CONCURSO PÚBLICO Nº 1900323

EMPREITADA DE INSTALAÇÃO DE SISTEMA DE EQUIPAMENTOS DE AR CONDICIONADO NOS EDIFÍCIOS SEDE E CSTLS

ESCLARECIMENTOS DAS PEÇAS Nº 001

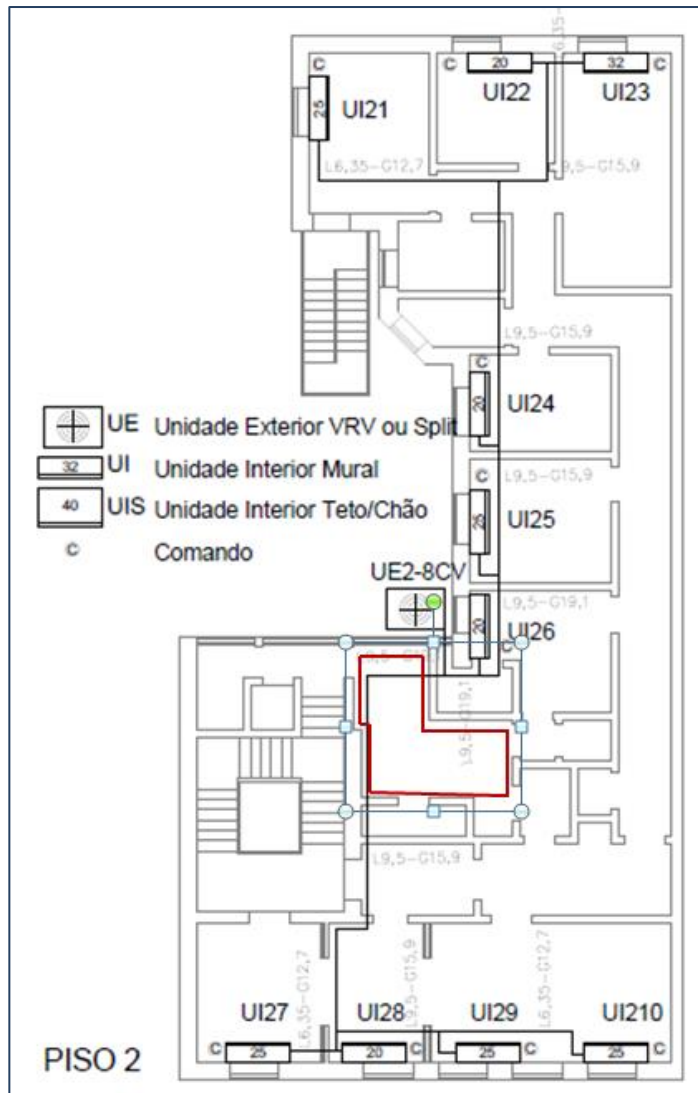
QUESTÃO 1: No Lote 1, as Plantas constantes no Caderno de encargos, identifica a localização da instalação dos equipamentos no interior do edifício. No entanto, verificou-se que a sua localização em algumas salas, o equipamento será instalado na camara do estore, impossibilitando a sua instalação. A título de exemplo, apresenta-se seguidamente a Planta do Piso 2.

ESCLARECIMENTO 1: Os equipamentos foram representados nos locais onde as suas funções serão as mais aconselhadas, se por acaso não poderem ser colocados nesses locais, pelos motivos mais variáveis que se possam imaginar ou constrangimentos de qualquer espécie, em obra far-se-ão as correções necessárias.
